অগ্নি নিরাপত্তা পরিদর্শন প্রতিবেদন

এ.টি.এস. এপারেলস লিমিটেড

ACCORD on Fire and Building Safety in Bangladesh

এপ্রিল ১০, ২০১৪

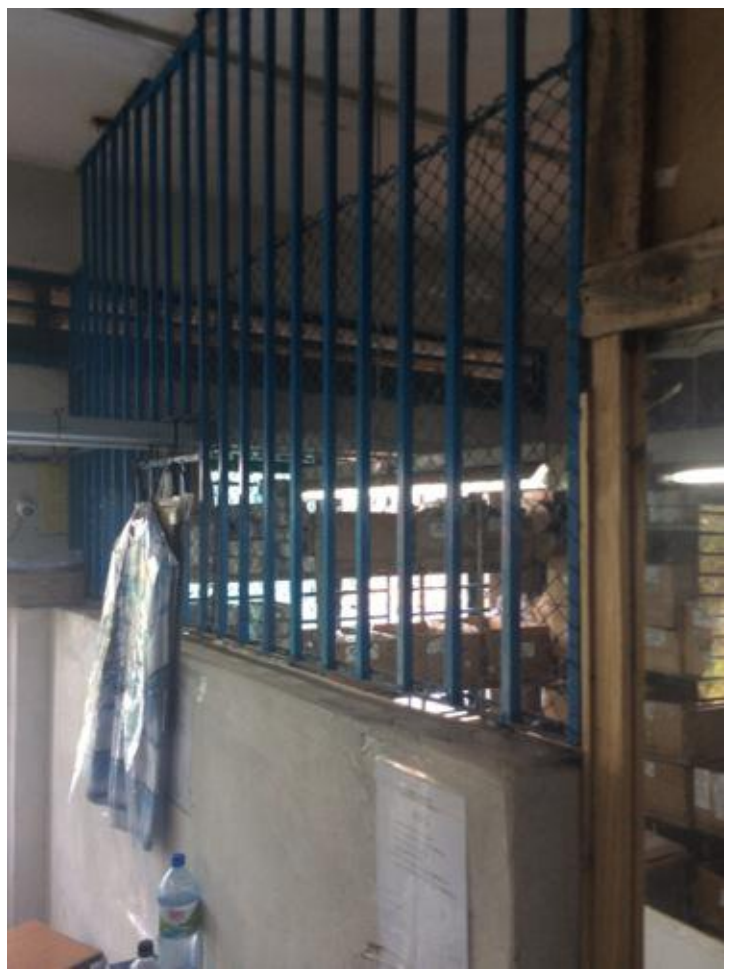
এফ-৪	অগ্নি-সহনশীল নির্মাণ সামগ্রী	দাহ্য মজুদের জন্য ব্যবহৃত এলাকা অগ্নি-সহনশীল নির্মাণ সামগ্রী দ্বারা পৃথক নয়। বেশ কিছু ফ্লোরের প্রোডাকশন লাইনে প্যাকিং ও ফিনিশিং এরিয়া উন্মুক্ত।	শুধুমাত্র মজুদের জন্য আলাদা ঘরের ব্যবস্থা করতে হবে। এই ঘরগুলোকে অবশ্যই ন্যূনতম ১ ঘণ্টা স্থায়ী অগ্নি-সহনশীল নির্মাণ সামগ্রী দিয়ে পৃথক করতে হবে। পৃথক গুদামঘর নির্মাণ করা সম্ভব না হলে মজুদের জন্য পৃথক জায়গা নির্দিষ্ট করে দিতে হবে এবং তার জন্য নিম্নোক্ত শর্ত প্রযোজ্য হবেঃ - সর্বোচ্চ উচ্চতা হবে ২.৪ মিটার এবং সর্বোচ্চ ক্ষেত্রফল হবে ২৩ বর্গমিটার। - স্প্রিঙ্কলারের ব্যবস্থা থাকলে সর্বোচ্চ উচ্চতা হবে ৩.৬৬ মিটার এবং সর্বোচ্চ ক্ষেত্রফল হবে ৯৩ বর্গমিটার। অন্যান্য সকল স্থান ও অরক্ষিত দাহ্য পদার্থ মজুদের স্থানের মাঝে ন্যূনতম ৩ মিটার ফাঁকা জায়গা থাকতে হবে।	৩ মাস

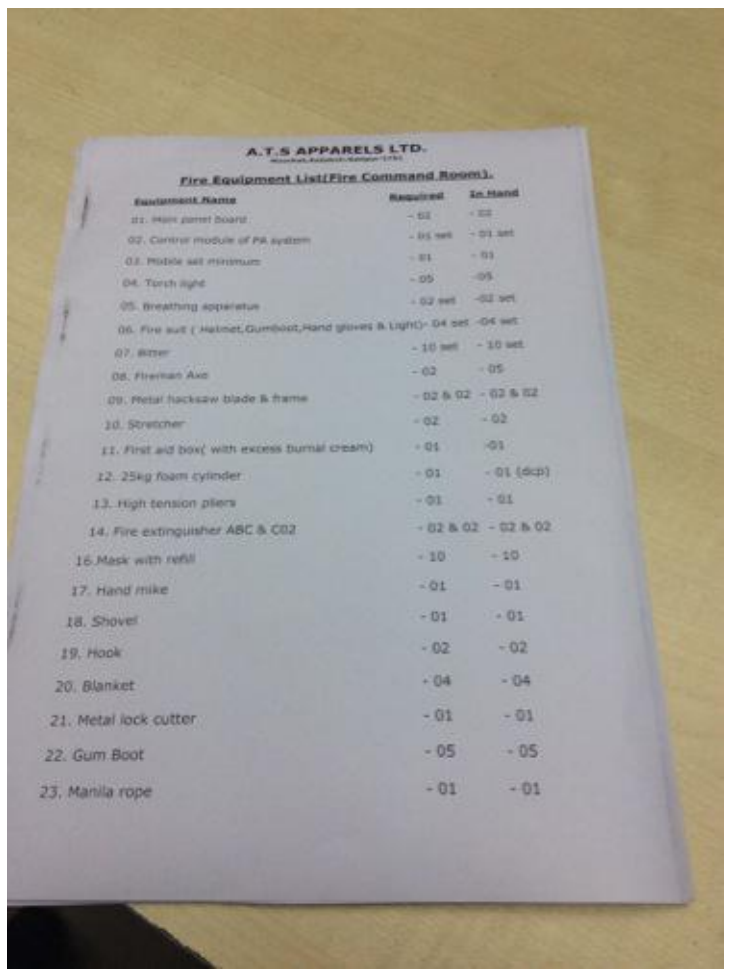
এফ-৭	অগ্নি প্রতিরোধমূলক ব্যবস্থা	এনএফপিএ ৭২ অনুযায়ী ফায়ার এলার্মের পরিদর্শন, যাচাই ও রক্ষণাবেক্ষণ করা হয়নি।	এনএফপিএ ৭২ অনুযায়ী ফায়ার এলার্ম ব্যবস্থাটি পরিদর্শন, যাচাই ও রক্ষণাবেক্ষণ করুন এবং সাইটেই তার লিখিত রেকর্ড রাখুন।	৩ মাস
